リコール届け出に伴う建設機械の事故防止について

リコールの届け出に伴う建設機械の事故防止について

建設機械に係わるリコール届出一覧 (期間:平成20年4月~6月分)

改善箇所説明図

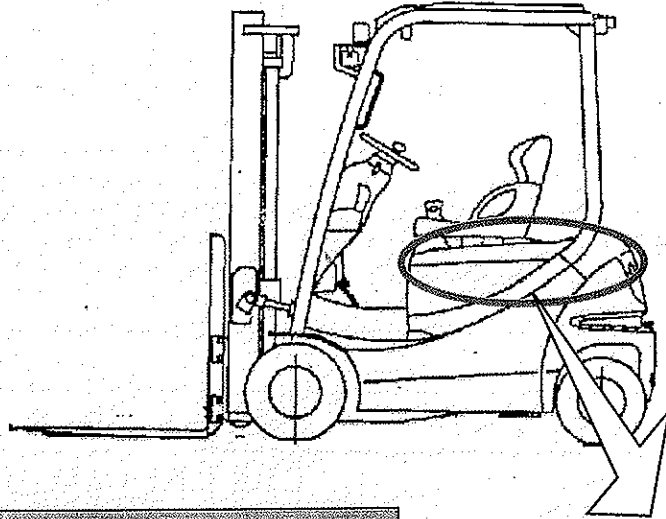
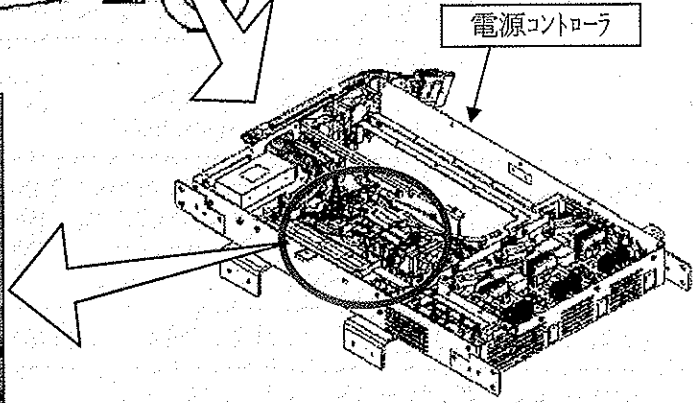
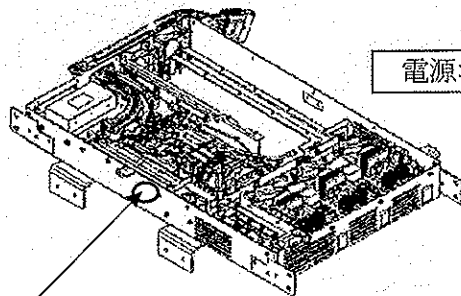
電気式フォークリフトにおいて、電源コントローラ内の配線の組付け作業指示が不適切なため、当該配線の接続部が他の配線接続部に接触するものがある。そのため、そのまま使用を続けると、電源コントローラ内の制御基板の電子部品が破損し、最悪の場合、車両が走行できなくなるおそれがある。

改善の内容
全車両、対策品の電源コントローラに交換する。

電源コントローラ側面に白色ペイントを塗布する。

改善箇所説明図

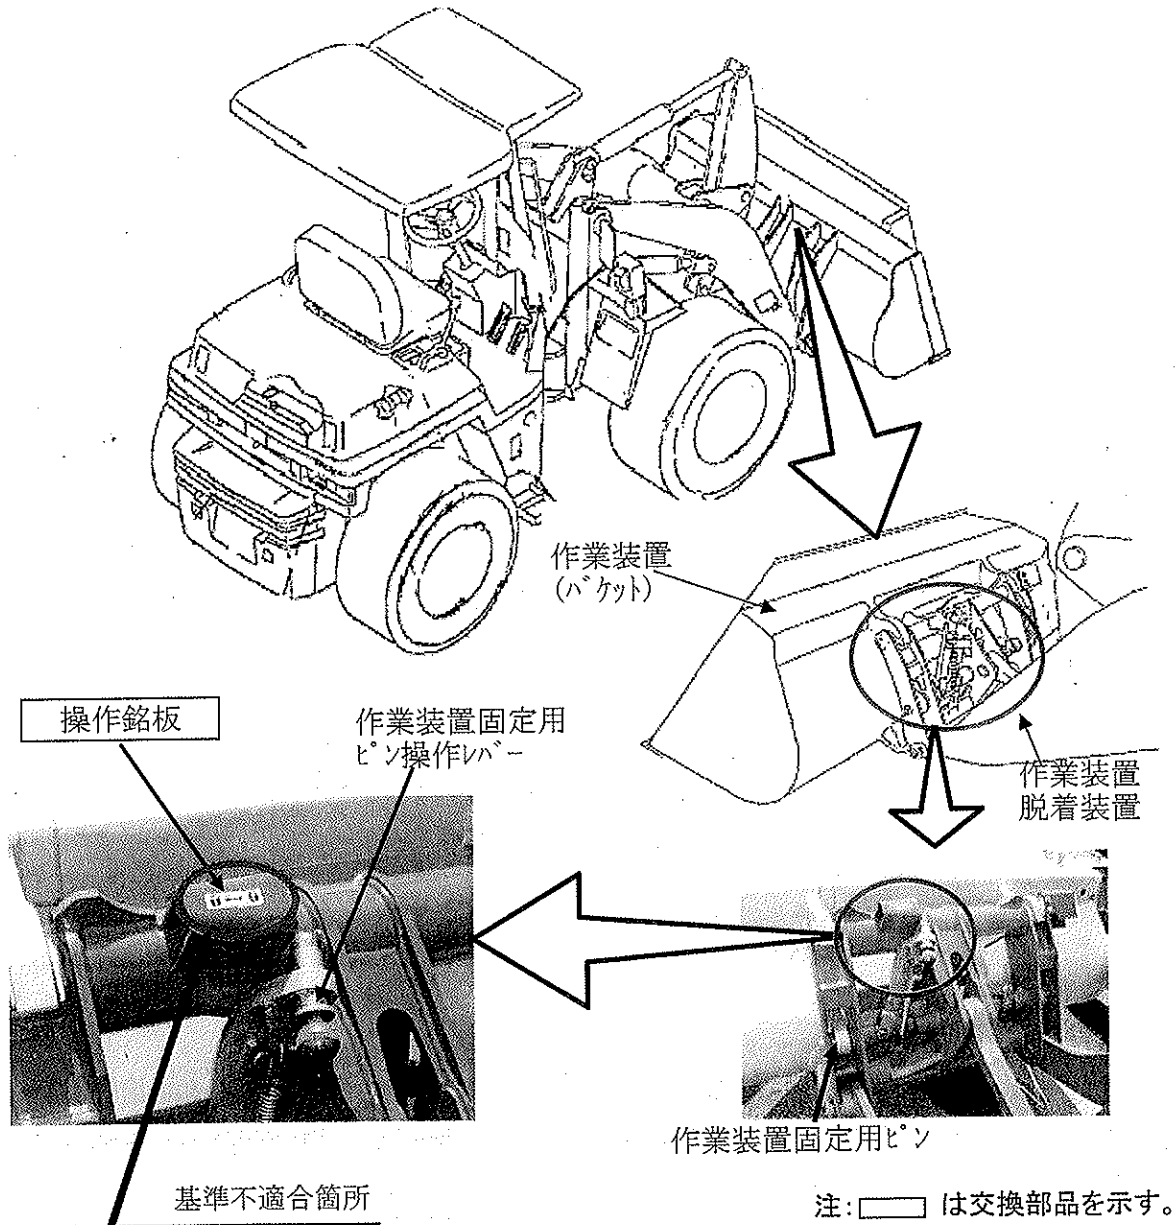
作業装置固定用ピン操作レバーの操作位置を表示する操作銘板において異品が貼付されたため、表示の施錠位置にしても実際には解除になっている場合がある。そのため、そのままの状態で使用すると、最悪の場合、作業装置が脱落し走行に支障をきたすおそれがある。

全車両、貼り付けられている操作銘板を点検し、異品であれば正規品に貼り替える。

改善箇所説明図

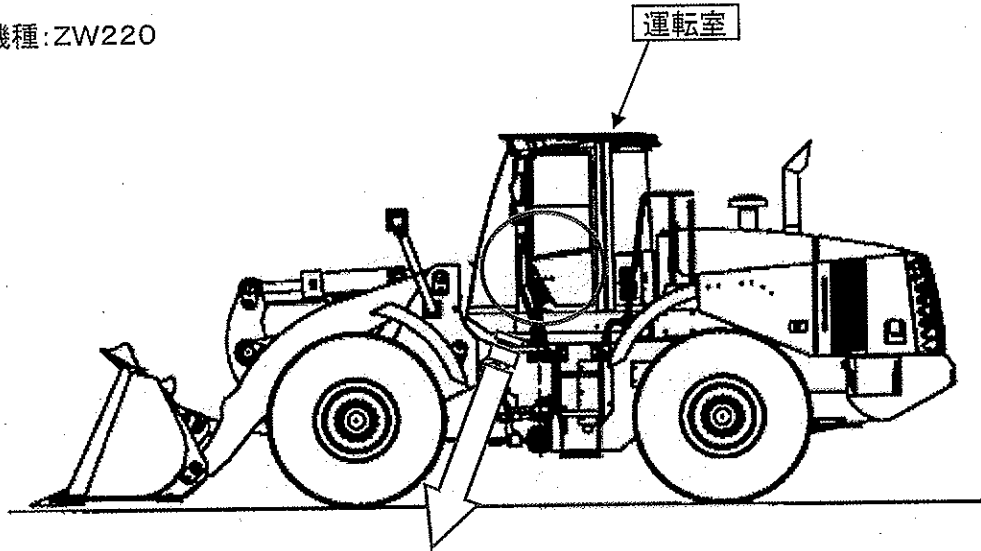
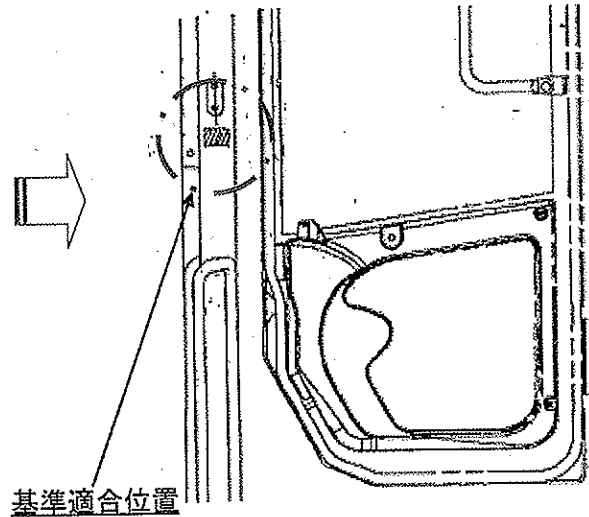
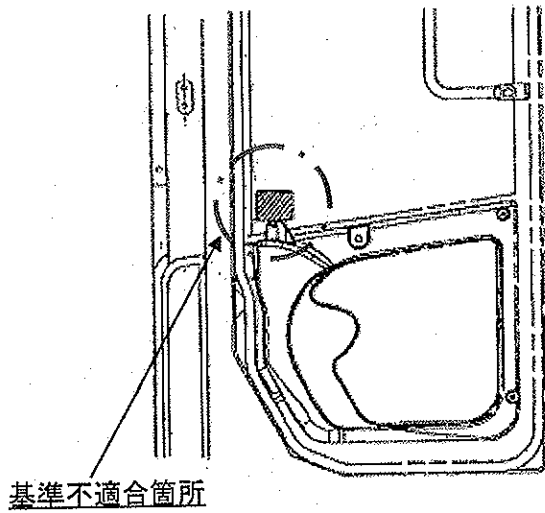
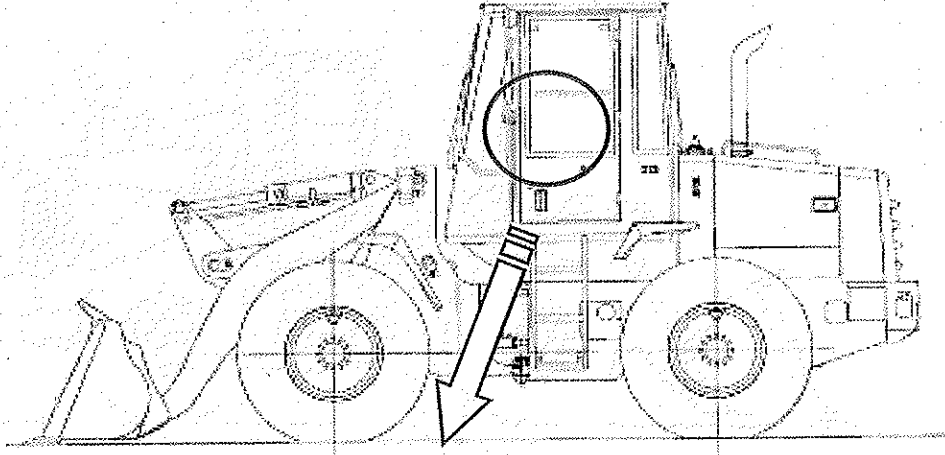
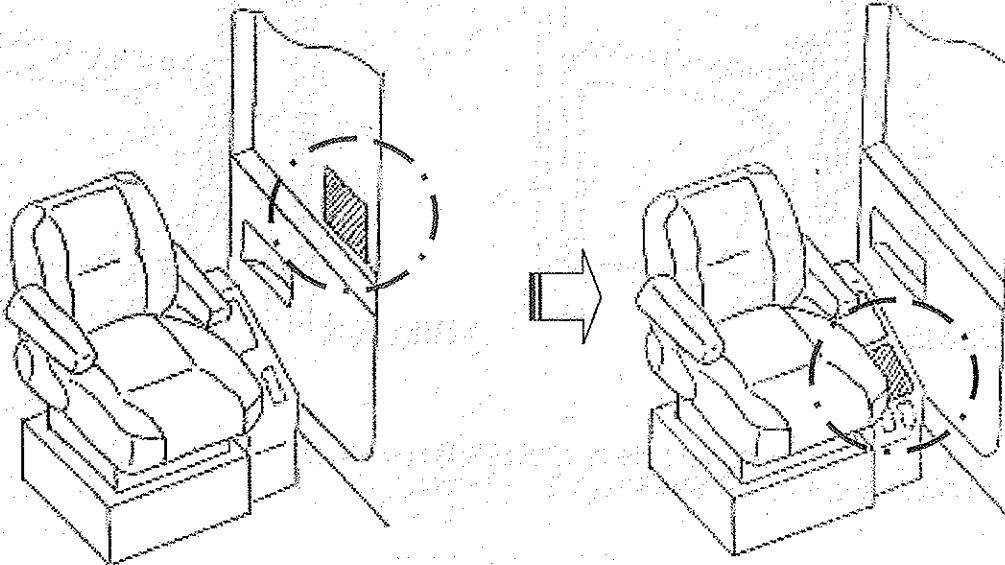
前面ガラス又は側面ガラスに銘板(注意銘板等)を貼付したため道路運送車両の保安基準に適合していない。

改善処置の内容: 全車両、当該銘板を剥がし、保安基準に適合する位置に貼り直す。

改善箇所説明図

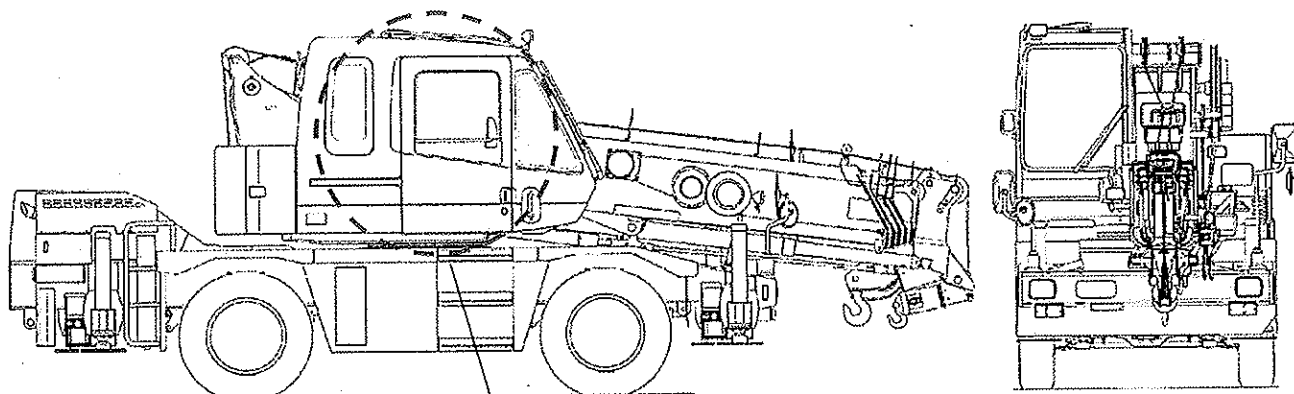
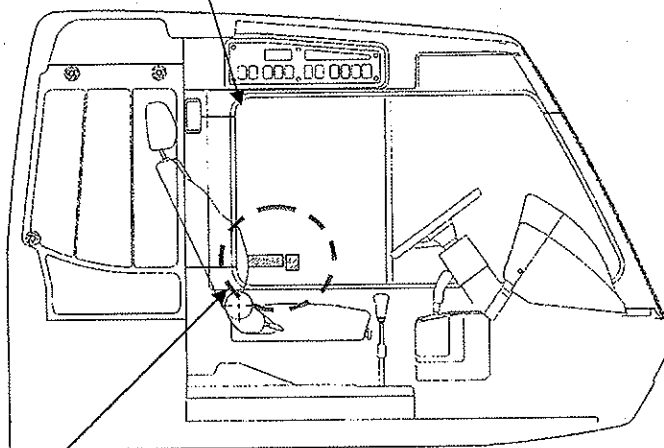
前面ガラス又は側面ガラスに、銘板（注意銘板等）を貼付したため、道路運送車両の保安基準に適合していない。

全車両、当該銘板を剥がし、必要なものは適合する位置に貼り直す。

改善箇所説明図

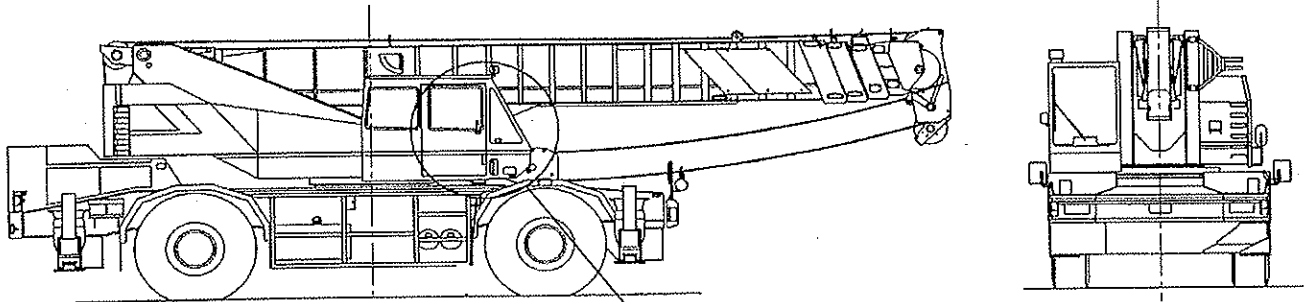
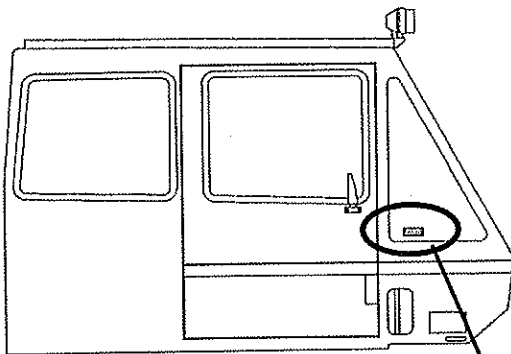
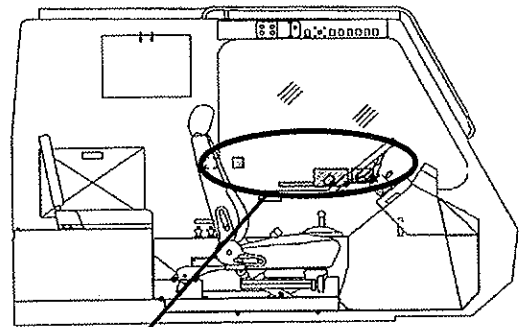
前面ガラス又は側面ガラスに銘板（注意銘板等）を貼付したため、道路運送車両の保安基準に適合していない。

全車両、当該銘板を剥がし、必要なものは適合する位置に貼り直す。

改善箇所説明図

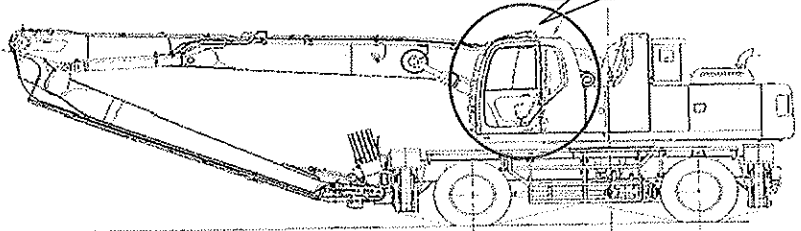
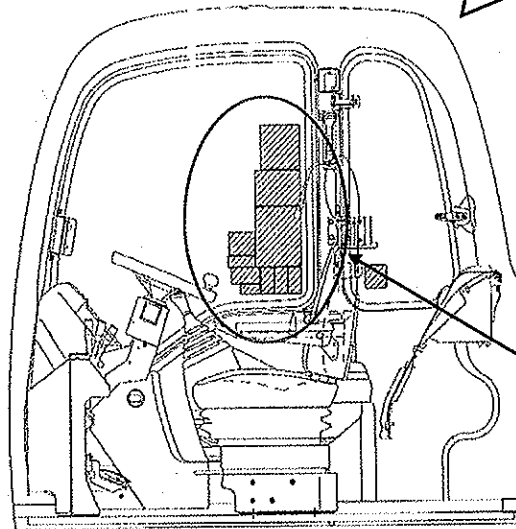
前面ガラス又は側面ガラスに銘板（注意銘板等）を貼付したため道路運送車両の保安基準に適合していない。

全車両、当該銘板を剥がし、保安基準に適合する位置に貼り直す。

改善箇所説明図(代表機種:WA200-1の例)

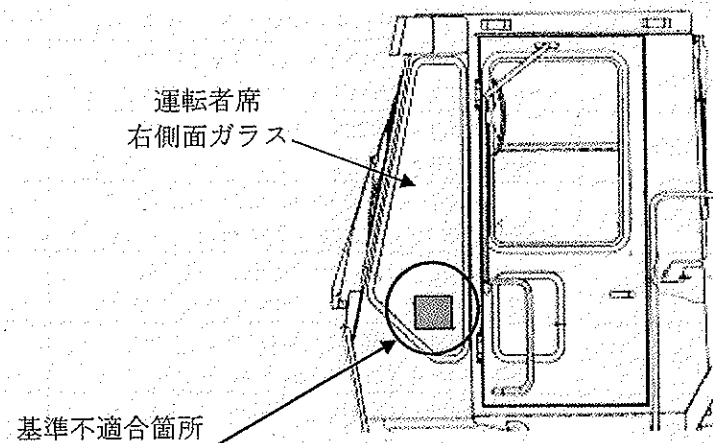
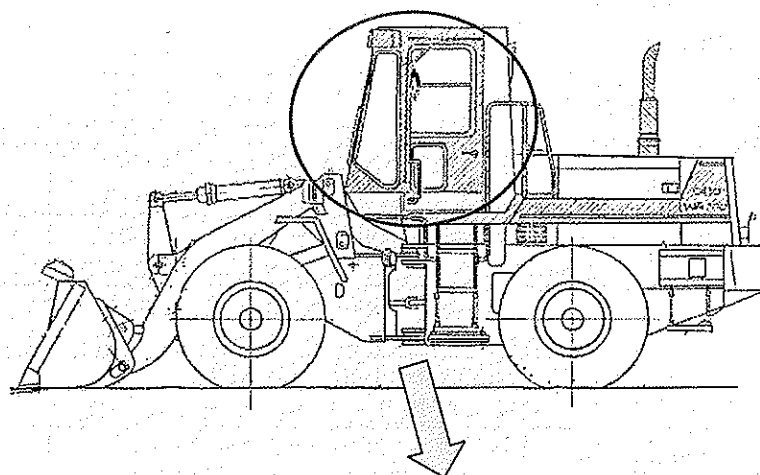
〔 前面ガラス又は側面ガラスに銘板(注意銘板等)を貼付したため道路運送車両の保安基準に適合して
いない。 〕

改善措置:全車両、当該銘板を剥がし、当該銘板の内容を印刷した小冊子に変更する。

改善箇所説明図(PW200-7)

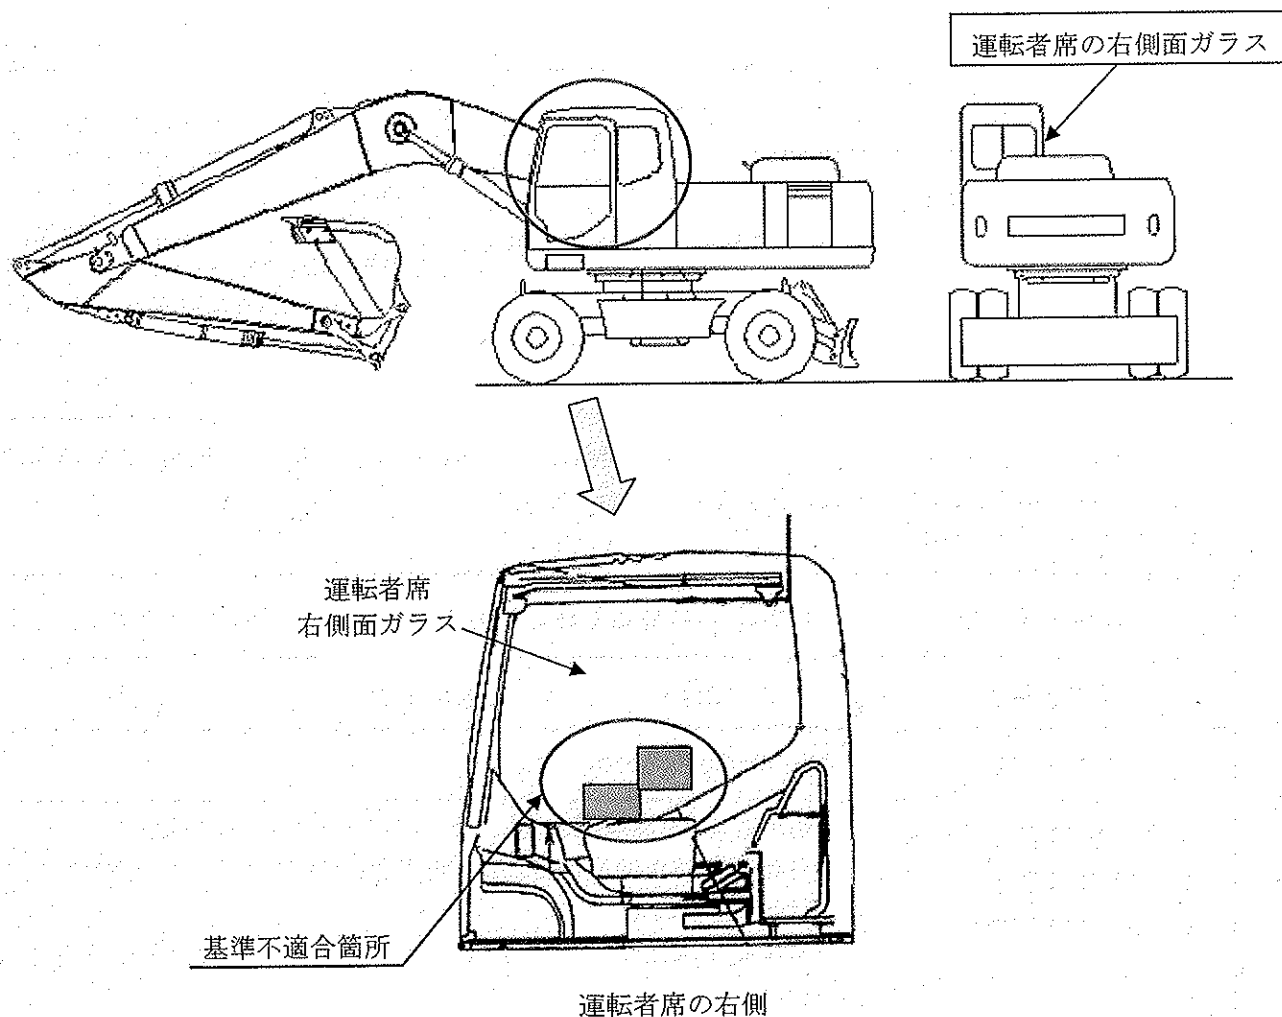
〔 前面ガラス又は側面ガラスに銘板(注意銘板等)を貼付したため道路運送車両の保安基準に適合して
いない。 〕

改善措置:全車両、当該銘板を剥がし、当該銘板の内容を印刷した小冊子に変更する。

改善箇所説明図

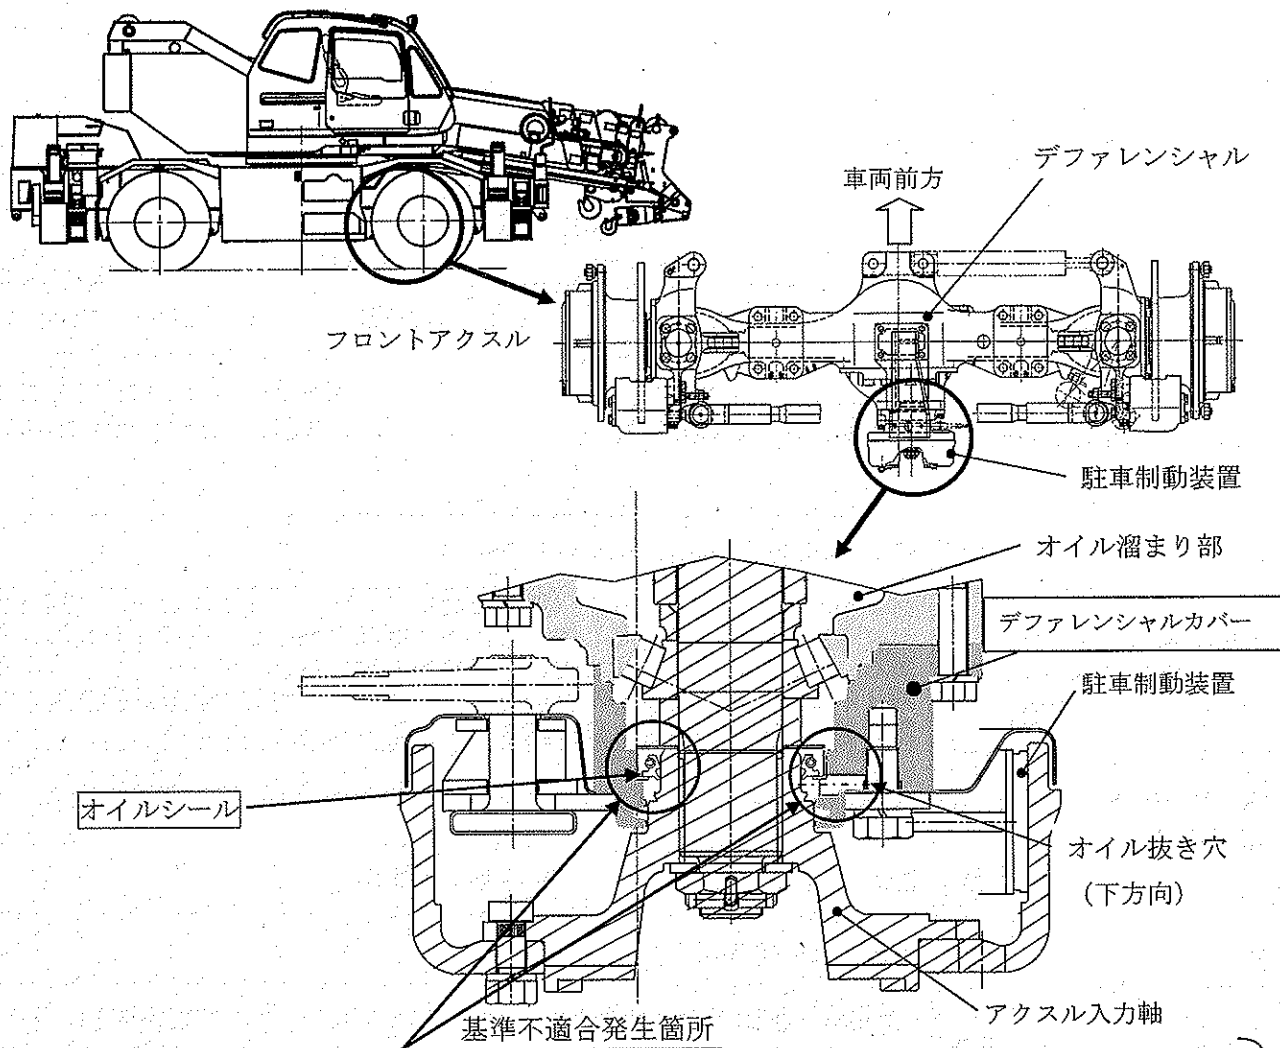
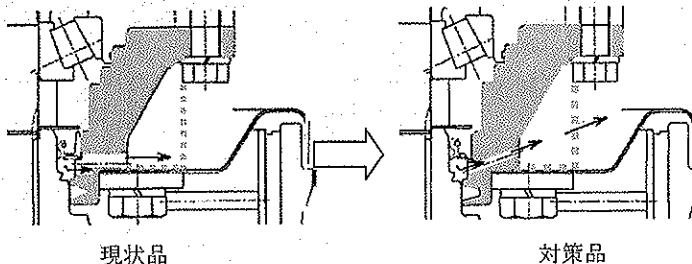
前車軸のデファレンシャル（差動装置）において、オイルシール（潤滑油用密封ゴム）の耐久性が不足しているため、摩耗が進行し、潤滑油が漏れる場合がある。そのため、そのままの状態で使用を続けると、デファレンシャルカバーのオイル抜き穴の形状が不適切なため、漏れた潤滑油が駐車制動装置の摩擦面に付着し、最悪の場合、駐車制動力が低下するおそれがある。

全車両、当該オイルシールとデファレンシャルカバーを対策品に変更する。

識別：デフハウジング下面に白色のペイントマークをする。
